Un **LABORATORIO PARTECIPATO** per *Pescaia – Fontivegge – Bellocchio – Madonna Alta*

In relazione a tali ambiti e del report completo di tutti gli incontri partecipativi, **il presente documento rappresenta la sintesi dei risultati maggiormente condivisi emersi dal percorso partecipativo, e riporta le raccomandazioni fondamentali e le linee guida da confrontare con i progetti preliminari e da tenere in considerazione nella fase di progettazione definitiva e esecutiva da parte dei progettisti incaricati.**

Raccomandazioni e linee guida per la progettazione emerse dal processo partecipativo

Mappa 2 – Segnalazioni raccolte durante le due Passeggiate Progettuali (4/12 e 6/12)

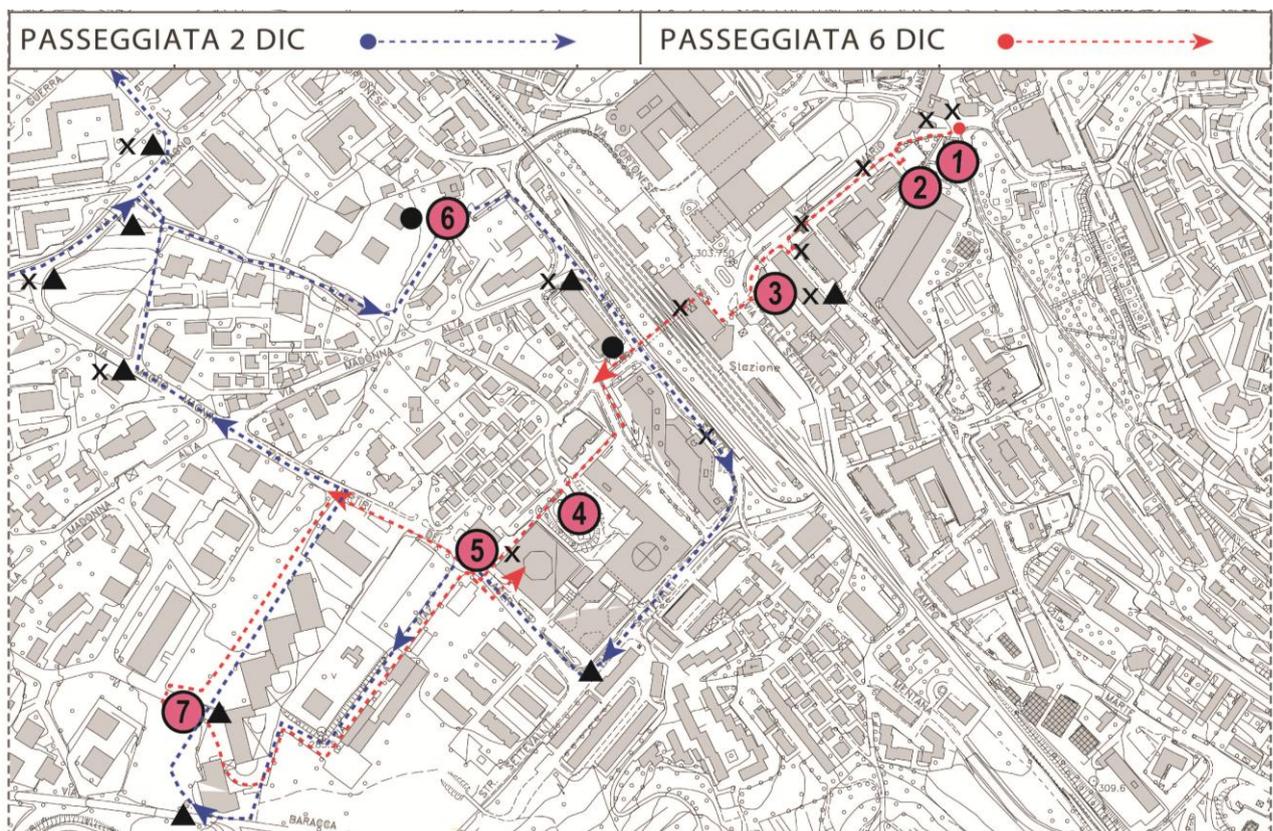
Considerazioni progettuali puntuali - vedi Mappa 2

- Ingresso Pescaia Fonti di Veggio: liberare da auto in sosta irregolare, sistemare lato sinistro discesa verso Stazione, marciapiede molto alto e ingombro, mancanza di scivoli

- Utilizzare la piccola area verde in via G. Busti per facilitare il percorso per disabili **(1)**, con l'utilizzo di materiali ecologici per salvaguardare l'area verde

- Continuare marciapiede intorno al parcheggio sottostante per creare un passaggio pedonale adeguato a raggiungere l'altro marciapiede intorno a edificio Poste **(2)**

- Marciapiede lungo Via Mario Angeloni e vari pezzi al Bellocchio troppo alto, mettere scivoli intermittenti o abbassare
- Riattivare e migliorare impianti meccanizzati esistenti e/o non funzionanti all'attraversamento Via Angeloni per P. del Bacio

- Proposta per superare criticità sottopasso esterno esistente su via Mario Angeloni (tra farmacia Comunale e stazione FS). Soluzione proposta: passaggio pedonale a livello strada, a chiamata, con avviso acustico e striscia bullonata **(3)**

- Migliorare il sottopasso esterno su via Mario Angeloni (tra farmacia Comunale e stazione FS) con illuminazione e righe gialle sugli scalini
- Problema sottopasso stazione FS – accesso pedonale alla stazione e ai binari: mancante. Ascensore di difficile inserimento / da risolvere con concertazione FS

- Sottopasso stazione FS, verso via Sicilia: coinvolgere liceo artistico e Accademia delle Belle Arti per decorazione e per Universal Design

- Sovrappasso Bellocchio e piccolo parco dietro Ottagono: anche qui, sistema di segnaletica e cartelloni “Percorso dei 3 Parchi” (come spiegato sopra nelle raccomandazioni generali) **(4)**

- Percorso da sovrappasso Bellocchio a Via Martiri dei Lager: accesso pedonale impossibile per passeggini e carrozine per presenza di barriere per motorini lungo il percorso ciclopedonale **(5)**; rampa lungo strisce pedonali solo da un lato

- Percorso ciclopedonale da Chico Mendez: verificare la fattibilità della pista ciclabile, forse meglio solo pedonale
- Valorizzare il sottopasso dell’Oikos, “sottopassi come gallerie d’arte, renderli più belli e accattivanti per l’attraversamento”, segnalare la presenza con segnaletica e migliorare l’illuminazione **(6)**

- Via Diaz da Via Martiri dei Lager e in Via Magno Magnini: manca illuminazione adeguata; ripristinare strisce e scivoli per attraversamento pedonale in via Cotani e in Via Sicilia; attraversamento pedonale (pericolo) via Sicilia angolo Pizza express; sistemare san pietrini da rimettere davanti a Tabacchi in Via Sicilia; semaforo via Settevalli, incrocio con via Martiri del Lager, pericoloso perchè semaforo verde [per pedoni] si accende al passaggio macchine da destra

- Elevata velocità del traffico: prevedere dissuasori (in discesa) in Via Diaz **(7)**
